LuK Service Info

TB1003

Part Nr. 631 3082 09/19/10/11 & 12 – 310 TBFR

Info: New design / Neues Design / Nouvelle conception / Nuevo diseño / Nuovo disegno / Nuovo segno

TB1003

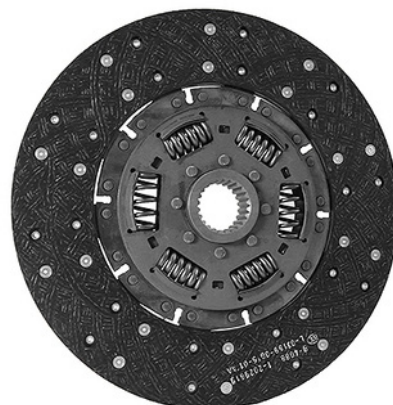
LuK has introduced an increased range of clutches and discs for single 310mm (12") designs fitted to SDF tractors. The new LuK clutch, and discs are fully interchangeable with existing clutches and no modifications are required to the vehicle or flywheel, new fixation Bolts are supplied with new designs. 4340204120 - Cap Head Set M8 x 20 x 1.25mm + Conical Washer.
